# 振動相談4：縦型キャンドポンプのオイルホール現象の他事例提示と改善と運転継続可否

定格回転数：3481rpm  
 定格出力：45Kw  
 定格流量：2342L/min

問題事象：2019年11月に新規に製作し設置したポンプにおいてポンプ本体の振動値が10mm/sを超える振動が発生

参考写真

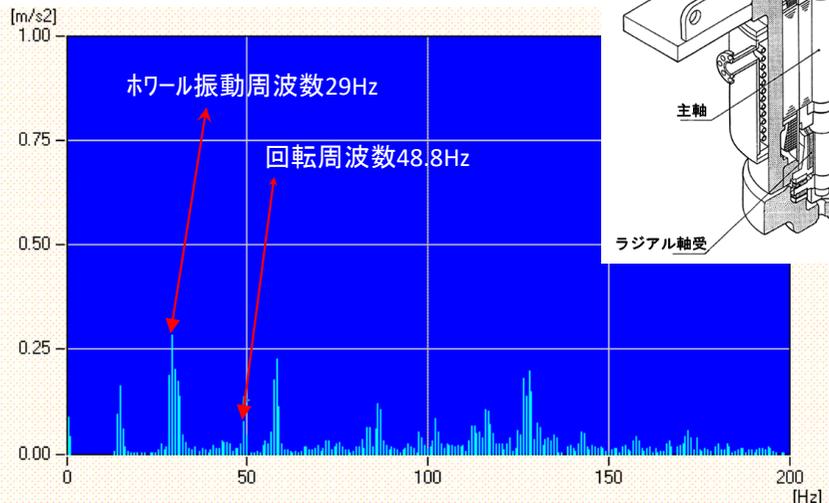
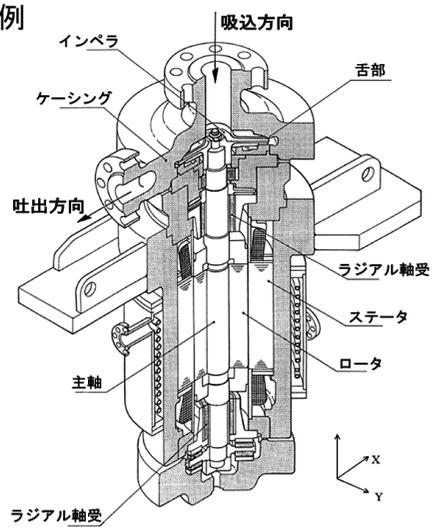
測定日	概要	測定場所	内部流体	流量 L/min	振動速度 mm/s.rms
Nov-19	出荷前検査	製作メーカー	常温水	2342	2.0
Nov-21	現場試運転	現場	常温水	1000	5.5
Mar-22	現場試運転	現場	メタノール -42℃	2342	10.2

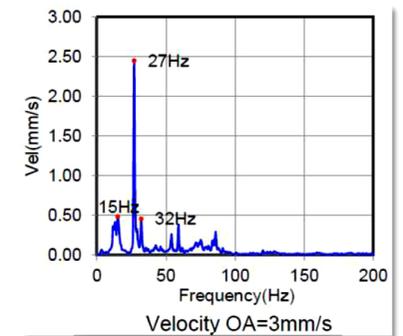
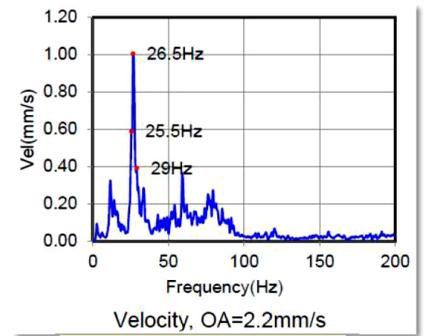
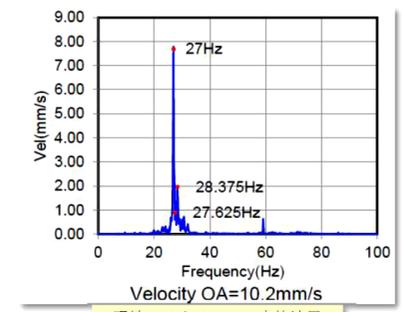
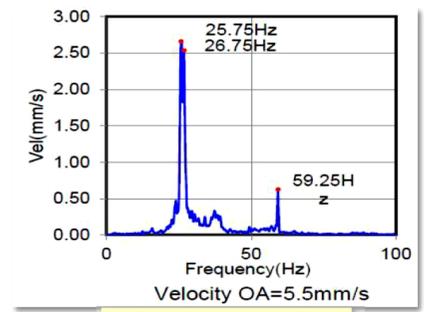
振動原因の推定：卓越周波数は回転数成分58Hzの0.47Xである27Hzで発生している

ことなどからオイルホワールと推定した

## 縦型ポンプでのフルイドホワールの発生要因と対策

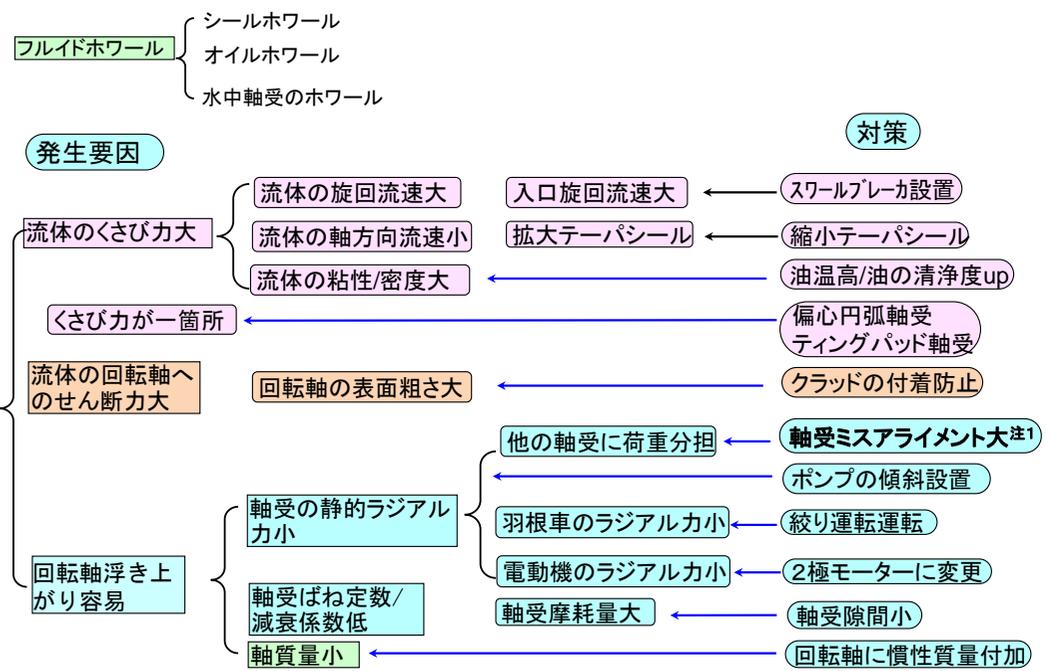
横軸のタービンやポンプで発生する条件と同じ

< 振動の絶対基準値 >

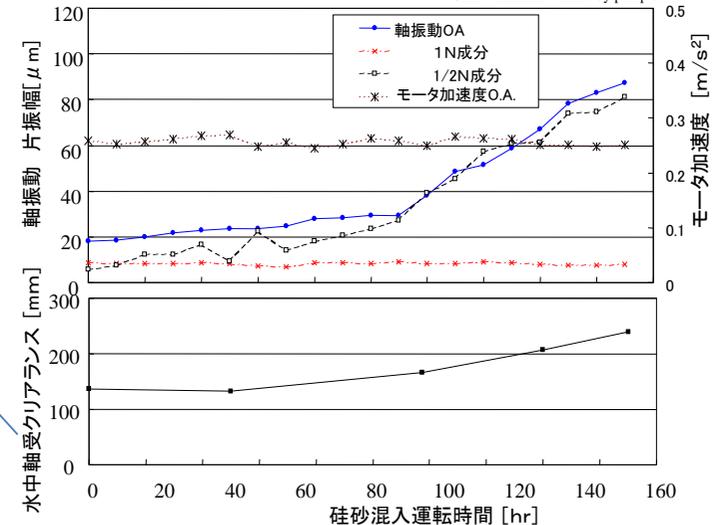
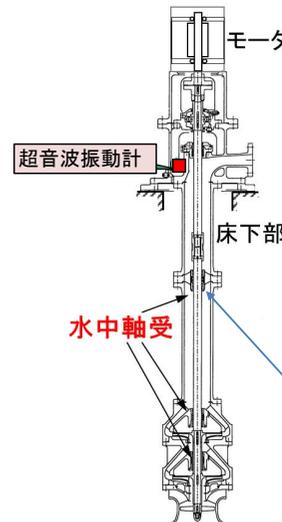
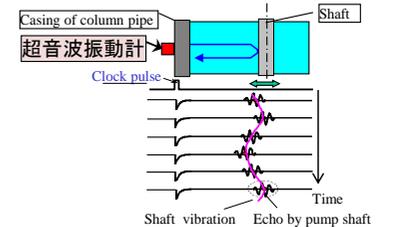
・オイルホワールが発生した状態での運転継続の可否 (そもそも改善が必要な事象)

・ISO20816-1 によると長期運転可能なゾーンは、最大9.3mm/s.rmsなので、改善が望ましい。  
10816-1/Amd.1:2009(廃止) →20816-1

・軸受摩耗あるいはキャンの接触検知が監視できていれば、運転継続可能。ただしメーカーとの合意が必要。
